## RSV – Anpassung Geometrie und Markierungen

### 2. Technische Änderung

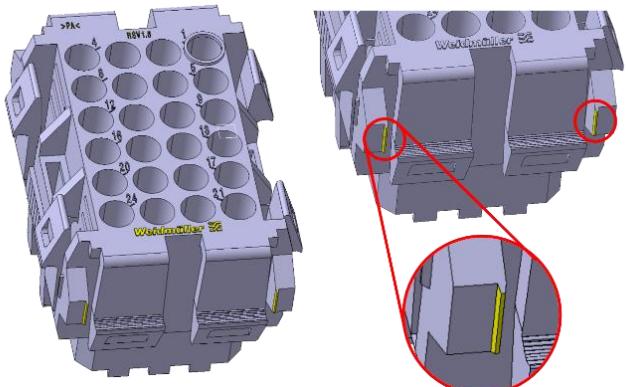
Aufgrund von Produktanpassungen werden die 24 und 36 poligen RSV Buchsen- und Stiftsteckverbinder in Zukunft mit einer angepassten Geometrie und Markierungen ausgeliefert. Die Maße der Gehäuseausschnitte bleiben von dieser Änderung unberührt.

#### Alte Variante

#### Neue Variante
